現地調査を踏まえた御意見に対する 事業者等の考え方

調査ルート図	1
鳥羽街道駅	2
道路	20

鳥羽街道駅

鳥羽街道駅

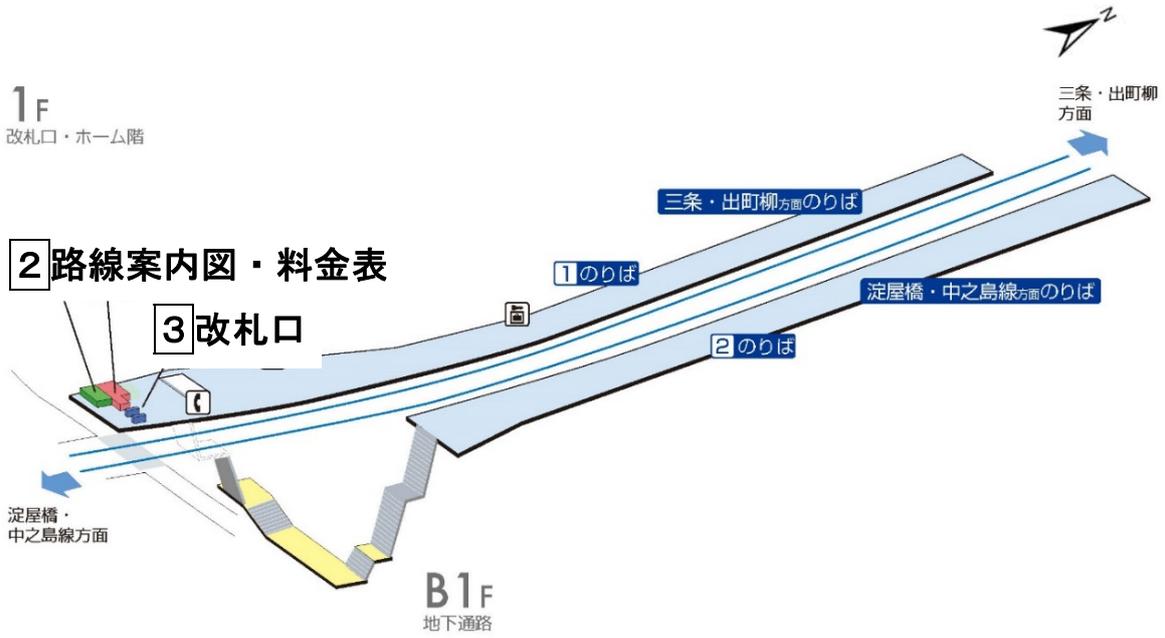
御意見	回答内容
1	車いすから見えにくい(角度, 距離)。	いただいた御意見を基に今後, 改善を検討します。
2	文字が小さい。	
3	時刻だけでなく, 運行状況などのテロップが流れるようにして, 災害時の情報等にも対応してほしい。	改札口のディスプレイにて表示しています。
4	連絡運賃表の多言語表記がない。	設置スペースの関係上, 設備の全てを多言語表示することは困難です。
5	細かい案内板の多言語表記がない。

1	幅広改札口が一つしかない。	今回の事業により, 淀屋橋方面ホームにも幅広改札口が設置されることから混雑は緩和されるものと考えます。
2	点字ブロックを幅広改札口ではないところへ誘導してほしい(車いす, ベビーカーなどが通りづらい)。	いただいた御意見を基に今後, 改善を検討します。
3	入口前後に案内誘導が不足している。	
4	手すりがない。	
5	どちら行きのホームか音声案内が必要である。	
6	スペースが狭く, 通勤時間に混み合いそう。	
7	多言語化できていない。	設置スペースの関係上, 全ての設備を多言語表示することは困難です。
8	新たな改札口ができた場合, どちらにも駅員は配置されるのか。	駅員の配置については, 今後, 検討していきます。

4 トイレ

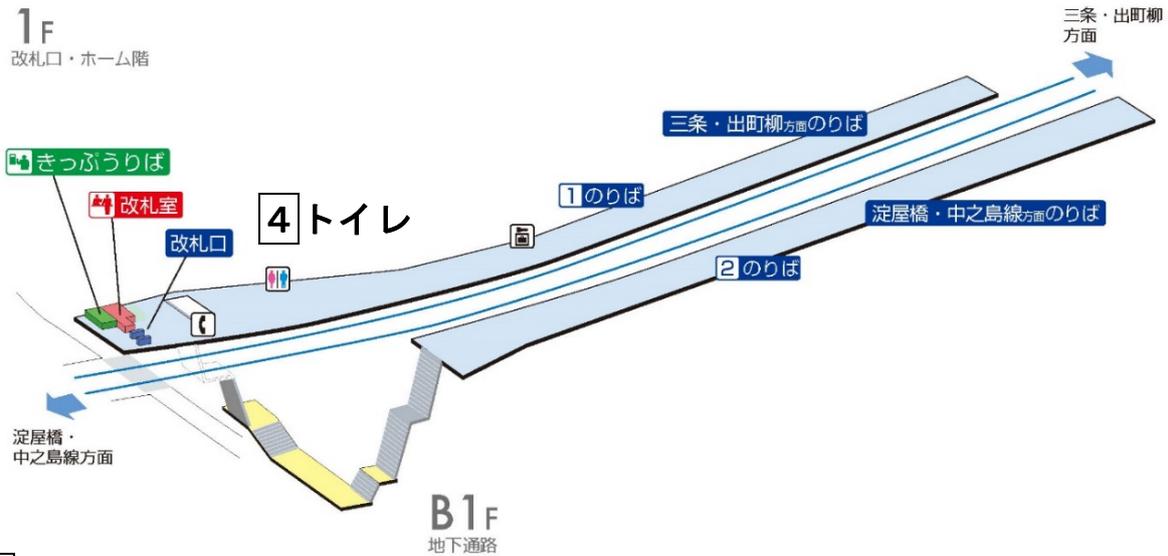
御意見	回答内容
1	淀屋橋方面ホームにトイレがない。	敷地がないため、トイレの設置は困難です。
2	淀屋橋方面ホームの人がトイレを使いやすいように配慮してほしい。	淀屋橋方面ホームにはトイレの設置が困難であるため、御利用の方は、御不便をおかけしますが、出町柳方面ホームのトイレを御利用ください。車いす等を御利用の場合には、お手数ですが、駅員にお声掛けください。
3	男子トイレの手すりは、点字ブロックがあるため手前のほうがいいのではないか。	いただいた御意見を基に今後、改善を検討します。
4	女性トイレが和式3つでは少ない。	便器の数等については、駅の御利用状況を踏まえて判断しています。敷地の制約等がありますが、いただいた御意見については今後の参考にさせていただきます。

御意見	回答内容
5	洋式トイレがない。新しくなるまでないままか。	御不便をおかけしますが、整備が完了するまでは既存のトイレを御利用ください。
6	男女共用のトイレも必要ではないか。	新設される多機能トイレは男女共用となる予定です。
7	多機能トイレについて、できるだけ機能を分散できるとよい。	一般トイレ内にもオストメイト機能（パウチタイプ）の設置を検討します。
8	障害者用だけでも 2 箇所にしてほしい。	敷地の制約上、複数の車いす対応トイレを設置することは困難です。
9	多機能トイレがない。	今回の事業において整備します。
10	入口にピクトグラムがあるとよい。	
11	入口に施設案内の点字があるとよい。	
12	入口、通路を広くしてほしい。	幅員として 1m 以上を確保します。
13	入口が直角に曲がっており、使いづらい。	外部からの視覚を遮断するために必要となるものですが、新設するトイレについては利用しやすい設備となるよう、詳細を検討します。
14	狭い。	敷地の制約上、トイレの拡幅は困難ですが、利用しやすい設備となるよう、配置等を検討します。
15	中途半端なものは結局使いづらいため、新しく作るトイレは十分な広さにしてほしい。	
16	ベビーカーが入れないので、スペースを広げてほしい。	今回の事業において多機能トイレを整備しますので、こちらを御利用ください。
17	車いすを置くスペースがない。	
18	男女ともにオムツ替えのスペースを作してほしい。	新設される多機能トイレには多機能ベッドを設置しますので、こちらを御利用ください。
19	子どもを座らせるスペースがない。	男性用、女性用の各トイレにベビーキープを設置する予定です。
20	自動洗浄化してほしい。	多機能トイレの大便器は自動洗浄化する予定です。
21	センサー式の自動水栓にしてほしい。	センサー式の水栓を設置予定です。
22	全体的に暗い。	いただいた御意見を基に、十分な照度を確保します。
23	休憩スペースが欲しい（ミストも）。	ホームにベンチを設置していますので、こちらを御利用ください。

5 ホーム（三条・出町柳方面）

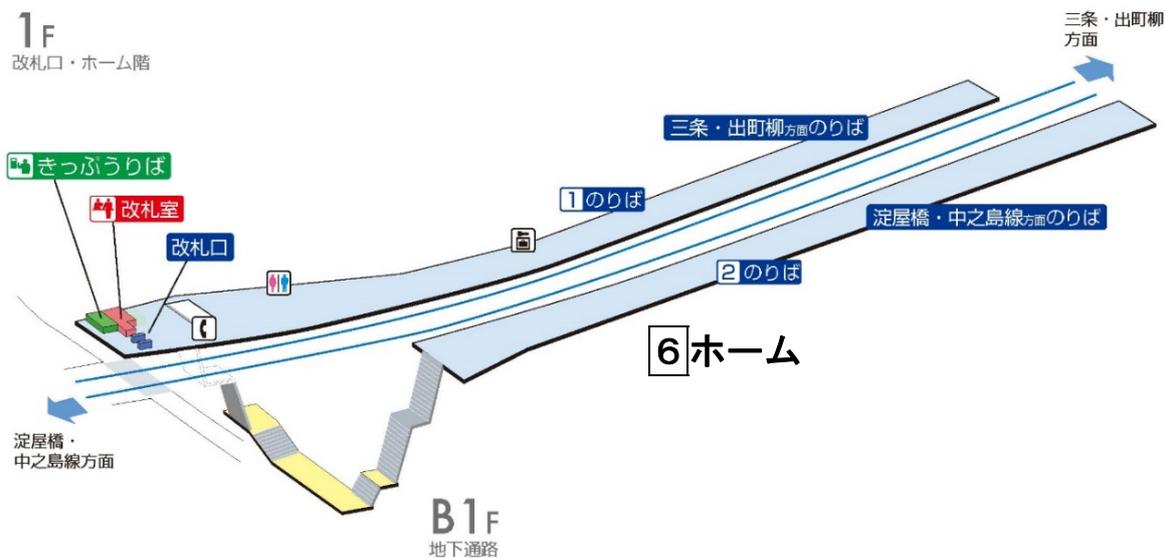
御意見	回答内容
1	ホームの幅が狭いため、車いすが行き 差える程度の幅を確保してほしい。	敷地の制約上、ホームの拡幅は困難で す。
2	北に行くほどホームが狭くなってい る。	
3	新たに整備するスロープは車いすや ベビーカーが行き差えるように幅の 広いものにしてほしい。	スロープの幅として 1.5m 以上を検 討しています。
4	ホーム端部に滑り止めタイルがない。	補修の際に、ホーム端部のブロックを 滑りにくい材質のものに替えており、 新しいブロックには、滑り止めのゴム を設置していませんが、ゴムが設置さ れている箇所を含め、ホーム全幅で、 滑りにくくする配慮をしています。
5	架線の支柱が通行の支障となってい る。	ホームの構造上、改善は困難です。
6	ホームに鉄柱があり、狭くて危ない。	
7	ホーム北側にフェンスの基礎が飛び 出しているところがある。	
8	ホームの横断勾配が大きい。	
9	ホームと車両の間に段差がある。	
10	ホームが曲がっており、ホームと車両 の隙間が大きい。	
11	でこぼこがある。	定期的な点検・補修を行っていきま す。
12	路面にひび割れがある。	
13	トイレ前に勾配があり、使いにくい。	今回の事業においてトイレを移設す る際に勾配を解消します。
14	植栽帯のところの柵が低い。	転落の恐れがある箇所については、全 線的に同じ高さで柵を設置すること としており、現時点で嵩上げの予定は ありません。
15	ホームの南端に転落防止柵がない。	建築限界の関係上、転落防止柵の設置 は困難ですが、駅員による声掛けな どによる安全性の向上に努めてまいり ます。
16	屋根が短い。	現時点で延伸の予定はありません。

御意見	回答内容
17	車いす用のエレベーターゲートがない。	今回の事業において新設されるスロープを御利用ください。
18	乗り口の点字，貼り付け式でいいか。	貼り付け式で整備しています。
19	ホーム上の点字ブロック上に鉄柱がある	バリアフリーガイドラインに準拠しています。
20	警告ブロックが切れているところがある。	
21	非常通報装置(ボタン)の位置が高い。	日本民営鉄道協会の通達に準拠して設置しています。
22	非常ボタンは目の不自由な方でもわかるようにしてほしい。	係員呼び出し用のインターホンの箇所を知らせる音響装置の設置を検討します。
23	災害時対応の電光掲示板を付けてほしい。また，大きくしてテロップを流してほしい。	改札口のディスプレイで案内しています。
24	電車が遅れるなどの案内が聞こえるか不安であるため，文字でも案内してほしい。	
25	駅のディスプレイで遅延状況等も案内できるようにしてほしい(音声，文字，多言語表示)。	駅のディスプレイにより，多言語による文字情報を案内しています。音声については駅のアナウンス等により案内します。
26	聴覚障害のある人は特急の通過等の音が聞こえないので視覚化して分かりやすくしてほしい。	ホームに表示装置を設置しています。(列車接近の際はライトが点滅します)
27	幅員が狭い箇所にコインロッカー，自動販売機があり，さらに狭くなっている。	敷地の制約上，ホームの拡幅は困難ですが，当該の設備の配置については今後，検討します。
28	内方線ブロックと自動販売機の間には，車いすが通れる幅がない。	
29	自動販売機などの支障物は壁の中へ収めてほしい。	構造上，抜本的な改善は困難ですが，設備の配置は検討します。
30	自動販売機やコインロッカーが通行の支障となっているため，ベンチと場所を入れ替えるべきである。	
31	コインロッカーは4箇国語表記だが，日英表記だけのものがある。	今後の設備の更新計画に沿って検討します。
32	コインロッカーは必要ないのではないか。	一定数の御利用があるため，現時点では必要と考えています。

御意見	回答内容
33	自動販売機の設置位置を検討してほしい。	いただいた意見を基に、今後、検討します。
34	行先案内が不足している。	
35	沿線案内の看板の高さが低い。	
36	椅子の向きを直角にしたほうがいいのではないか。	これまで以上にホームの幅員を狭めることになるため、椅子の向きを変更することは困難です。
37	椅子が固いため、材質を工夫してほしい。	耐久性等を考慮して現在の材質としています。

6 ホーム（淀屋橋・中之島線方面）

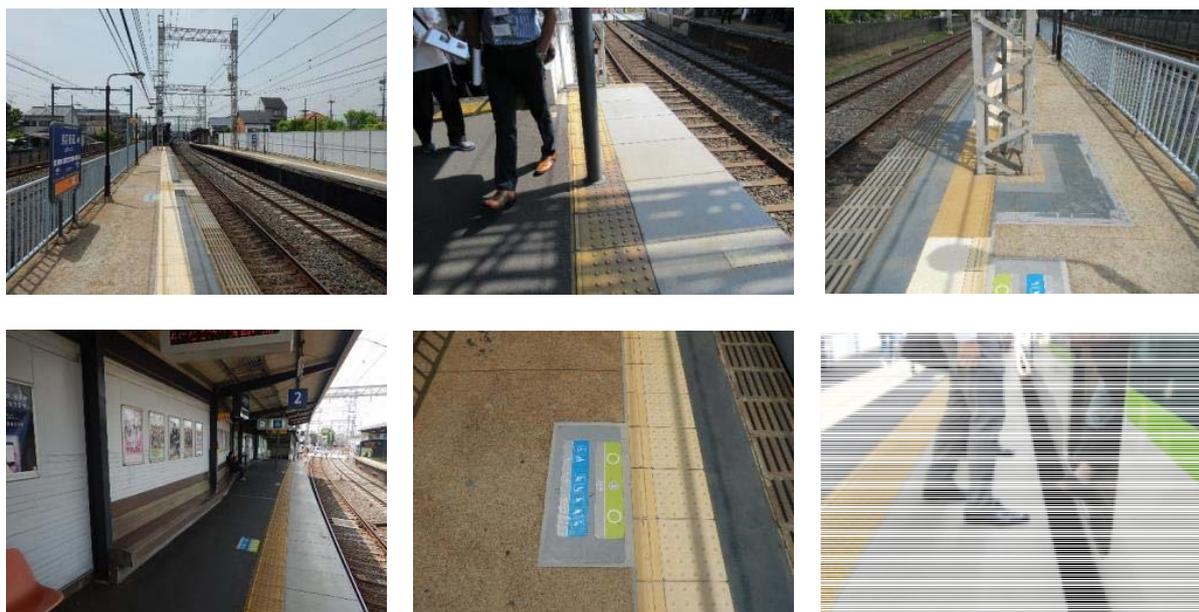
御意見	回答内容
1	ホームがでこぼこしている。	定期的な点検・補修を行っていきます。
2	点字ブロックが白くなっており、識別しにくい。	
3	点字ブロックの上にホームの屋根の柱や電柱がある。	バリアフリーガイドラインに準拠しています。

御意見	回答内容
4	ホームの端に滑り止めのないところがある。	補修の際に、ホーム端部のブロックを滑りにくい材質のものに替えており、新しいブロックには、滑り止めのゴムを設置していませんが、ゴムが設置されている箇所を含め、ホーム全幅で、滑りにくくする配慮をしています。
5	新設するスロープはすれ違いできるように十分な幅を確保してほしい。	スロープの幅として 1.5m 以上を検討しています。
6	ベンチ付近は通路が特に狭い。	いただいた意見を基に、今後、検討します。
7	乗り口の点字が正しく設置できていないのではないかな。	
8	行先案内が不足している。	
9	沿線案内の看板の高さが低い。	
10	清掃用具入れが出ている。	
11	自動販売機をつけてほしい。	
12	ホームの横断勾配が大きい。	
13	ホームが狭い。	
14	ベンチに座った人がいても、バギーが通る幅が必要である。	
15	混雑時は車いすが通るには狭い。	
16	ホームと車両の間に段差がある。	
17	ホーム上に柱はないほうがよい。乗り口の表示のすぐそばにある。	現時点では設置する予定はありません。
18	ホーム上の線路と反対側にも手すりがあると、障害のある方や高齢者も安心である。	
19	ホームと車両との隙間対策を実施してほしい。また、体の不自由な方は、隙間が狭い位置から乗降するように誘導すべきである。	ホームの構造上、隙間対策は困難ですが、利用者の方の誘導については係員教育にて周知します。
20	ホームで車両が傾いている。	ホームが曲線区間にあり、線路の内側と外側に高低差（カント）をつけているため、解消は困難です。

1 十条通り

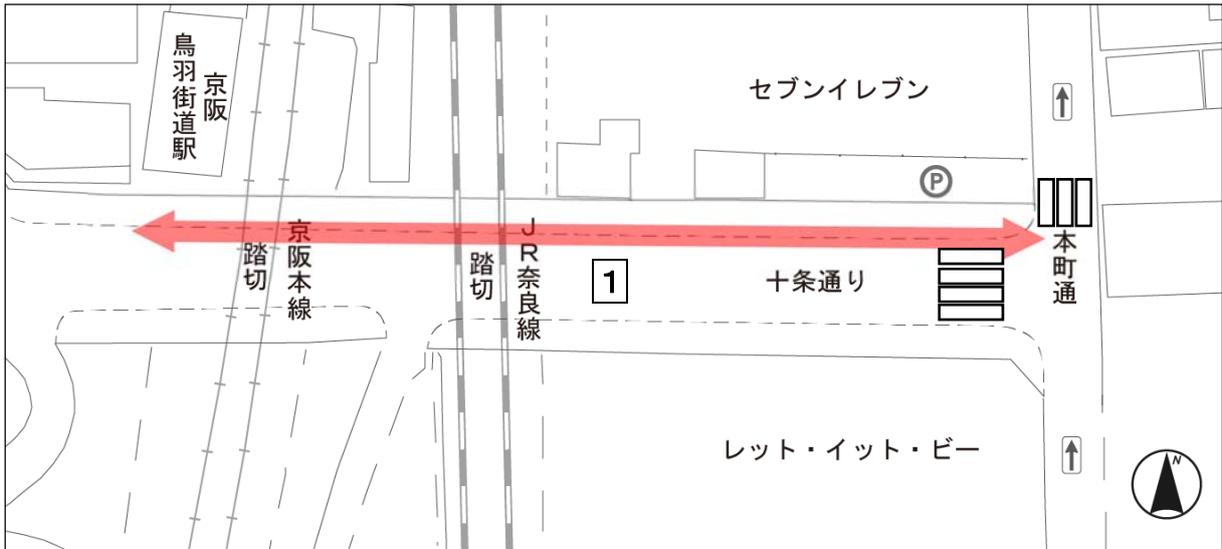
御意見	回答内容
1	駅前に横断歩道がない。	現場の道路構造や交通実態を調査検証した上で、規制基準に照らして設置の必要性、可否を検討することとします。
2	JR線には道路と線路の境にブロックがあるが、京阪線にはブロックがない。	踏切内の仕様は、各鉄道事業者によるものとなっています。
3	線路の溝に車いすの車輪がはまる。	構造上、改善は困難です。

御意見	回答内容
4	JR踏切前の勾配が大きい。	線路が曲線部であることや線路間に高低差があることから、どうしても勾配が生じますが、できる限り勾配が緩やかになるように整備しました。
5	京阪とJRの間がでこぼこしている。	
6	踏切が改良された後でも車いすがスムーズに通行できない箇所がある。	
7	歩道がでこぼこしている。	
8	聴覚障害者は踏切の警報機の音が聞こえないので、閃光灯の光をもっと強くしてほしい。	周辺の住民の方への影響も踏まえて、今後検討させていただきます。
9	踏切の遮断時間が長く渋滞する。	快速や普通など列車の速度に応じて踏切の警報開始時間を調整する「賢い踏切」を導入し、遮断時間の短縮に努めておりますが、現時点で抜本的な改善は困難です。
10	JRの踏切は頻繁に遮断機が下りる。	
11	西側の踏切で待つことが多い。	現時点で抜本的な対策は困難ですが、今後の取組を進める中で、改善が図れることがないか検討します。
12	歩道の幅が狭い。	道路の設計基準に基づき、車いすと歩行者又は車いす同士がすれ違い可能な幅員(W=3m)を確保しています。
13	不要な乗り入れ構造がある。	今後、改善を検討してまいります。
14	駐車場の出入口部分、車道と歩道の段差が大きい。	駐車場の出入口部分の車道と歩道の段差は車の乗入れ用であるため、基準に基づき5cmの段差を設けています。
15	JR踏切の東側民家の庇が低く頭があたる。	現地確認し、設置者に是正が必要なことを説明しました。
16	歩道に電柱がある。	他に適当な場所がないため、歩道内に設置せざるを得ませんが、車いすがすれ違い可能な幅員を確保しています。
17	歩道に自転車、車が止まっている。	放置自転車を見かけた際には、24時間365日受付している放置自転車等電話相談センター(241-0333)にお電話ください。

3 本町通

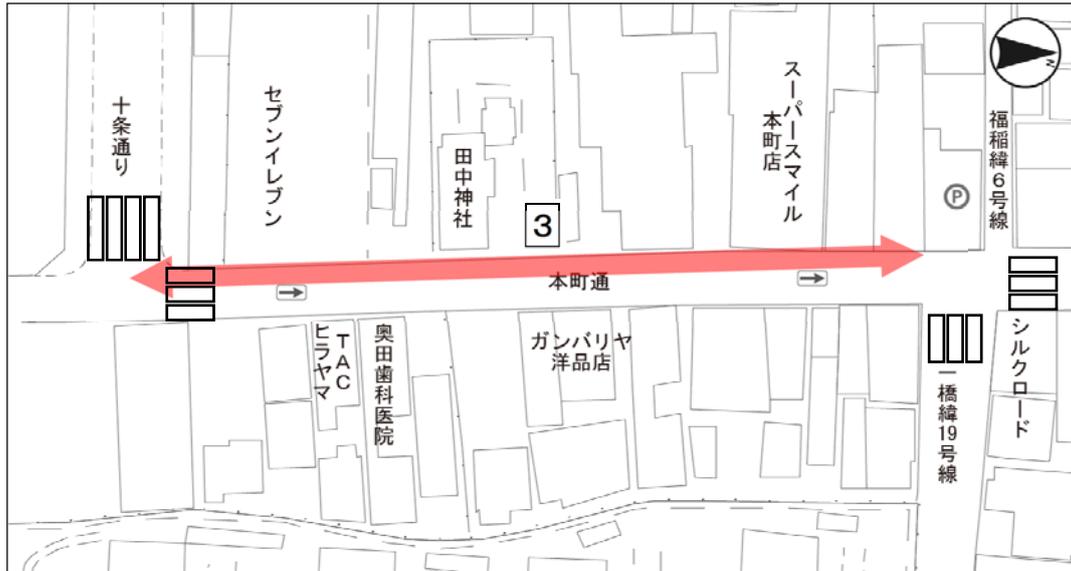
御意見	回答内容
1	歩道がないので歩きにくい。	現在の道路幅員では、歩道の設置は困難な状況です。そこで、路側帯へのカラー舗装を施し、歩行空間の明確化を図ります。
2	車道を狭くしてもいいのではないかと。	今後の工事着手の際に、可能な範囲で車道を狭め、路側帯の幅員を広げる予定です。
3	路側帯を拡幅したり、どちらか一方を歩道にしてほしい。

御意見	回答内容	
4	路側帯が狭い。	今後の工事着手の際に、可能な限り改善を図ります。	
5	コンビニ出入口のL型側溝が劣化しており、段差がある。		
6	路側帯が傾いており、車いすだと通りづらい。		
7	L型側溝があり、車いすでは店に入れない。		
8	L型側溝ががたついている		
9	傾きがあり、車いすのタイヤがとられる。		
10	でこぼこがある。		
11	電柱が多く、視覚障害の人にとって危ないのではないか。		電柱管理者と協議を進めてまいります。
12	西日避けのブラインドが通行に支障している。		現地確認時にブラインドは設置されていませんでしたが、通行の支障になるため設置しないよう指導しました。
13	交通量が多い。		現時点で抜本的な対策は困難ですが、今後の取組を進める中で、改善が図れることがないか検討します。
14	ベビーカーでの通行や自転車で通るのが怖い。		
15	横断歩道がない。	交差点南側には横断歩道がないため、御面倒をおかけしますが、横断歩道のあるところをお回りいただきますよう、御理解と御協力をお願いします。	
16	信号がない。	交通量や道路形状（道路幅員、建柱位置や歩行者溜まりの有無等）などから必要性を判断します。	
17	歩道幅員が狭くなる場所に標識がない。	歩道幅員が減少するという（警戒）標識がないため、標識を設置することはできません。	
18	歩行者も左側通行か。	歩道等と車道の区別のない道路では、歩行者は、道路の右側端に寄って通行しなければならないとされています。ただし、道路の右側端を通行することが危険であるときその他やむを得ないときは、道路の左側端に寄って通行することができるかとされています。

4 一橋緯 19 号線 × 本町通

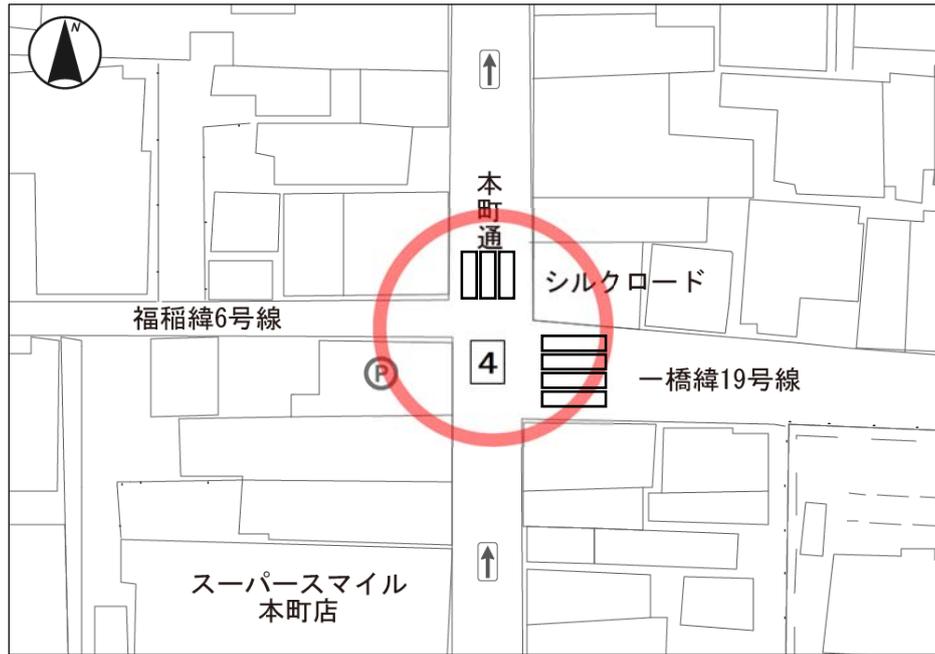
御意見	回答内容
1	交差点北東角の勾配が大きい。	今後の工事着手の際に、可能な限り改善を図ります。
2	東南角にある排水マスに向かって局的に勾配が大きく、車いすでは通りにくい。	
3	交差点北側に横断歩道があるが、交差点東側に外側線がなく、人の動線がつながっていない。	
4	白線が消えかかっている。	
5	外側線がない。	
6	狭い。	今後の工事着手の際に、可能な範囲で車道を狭め、路側帯の幅員を広げる予定です。
7	道路上に看板、鉄板が設置されており、歩行者の障害となっている。	現地確認の際、設置者が不在であったため、今後、是正指導する予定です。
8	電柱が障害となっている。	今後の工事着手の際に、電柱管理者と協議を進めてまいります。
9	車の合流があり、特に視覚障害の人、車いす、自転車にとって危ない。	現時点で道路拡幅等の抜本的な対策は困難ですが、今後の取組を進める中で、改善が図れることがないか検討します。
10	本町通からの右折車、一橋緯 19 号線からの右折車、歩行者が錯綜している。	現時点で抜本的な対策は困難ですが、今後の取組を進める中で、改善が図れることがないか検討します。
11	横断歩道がない。	交差点南側には横断歩道がないため、御面倒をおかけしますが、横断歩道のあるところをお回りいただきますよう、御理解と御協力をお願いします。
